**Forum mondial de l'harmonisation
des Règlements concernant les véhicules**
Groupe de travail de la sécurité passive
Soixante-douzième session

**Rapport du Groupe de travail de la sécurité passive
sur les travaux de sa soixante-douzième session**

« Figure 3

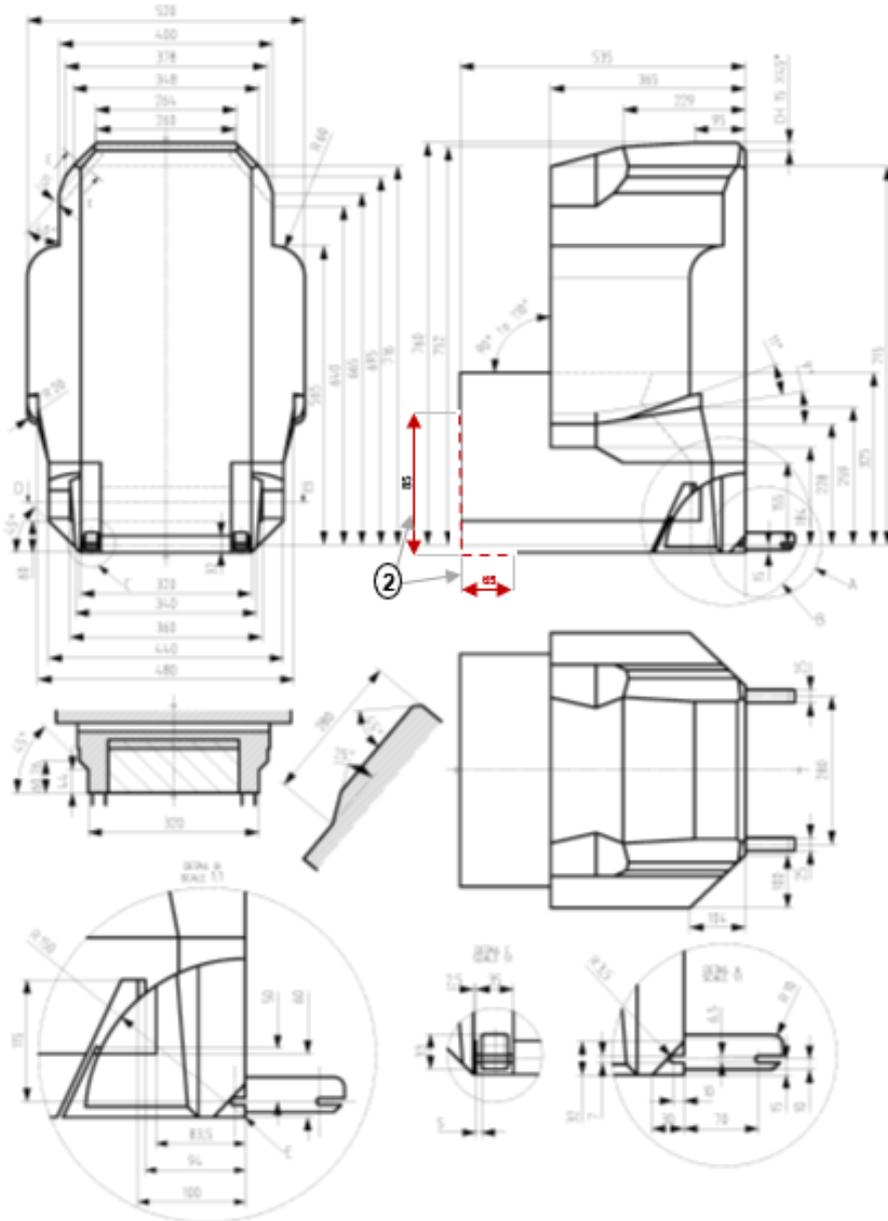
Annexe 17, appendice 5, figure 3, lire :

ISO/B3 : Dimensions de l'enveloppe de siège rehausseur (largeur normale de 520 mm) sans attaches ISOFIX, ou avec attaches retirées ou escamotées dans le corps du gabarit (derrière la ligne E, conformément à la vue détaillée B)

« Figure 1

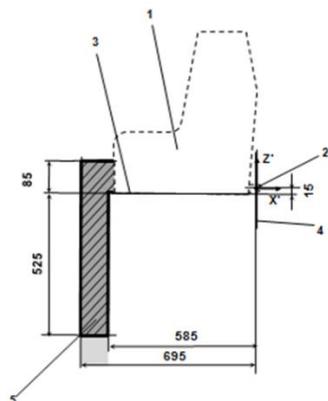
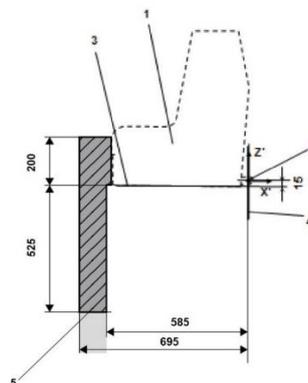
Annexe 19, figure 1, lire :

Vue en coupe du volume imparti aux dimensions de la jambe de force

- « 6.3.5.1 Prescriptions géométriques applicables à la jambe de force et à son socle
- ...
- c) En hauteur, par un ... à 70 mm au-dessus de l'origine **pour un système amélioré de retenue pour enfants faisant face vers l'avant ou à 185 mm au-dessus de l'origine pour un système amélioré de retenue pour enfants faisant face vers l'arrière** et, **dans tous les cas**, mesuré perpendiculairement au plan X'-Y'.
- ... ».

« Figure 2

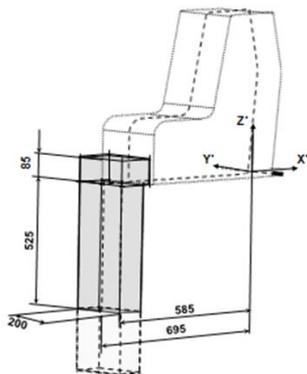
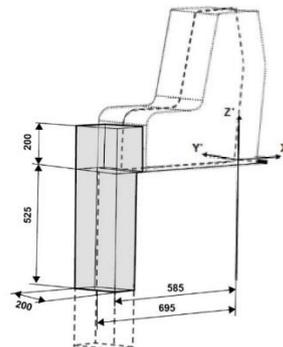
Annexe 19, figure 2, lire :

Représentation en 3D du volume imparti aux dimensions de la jambe de force
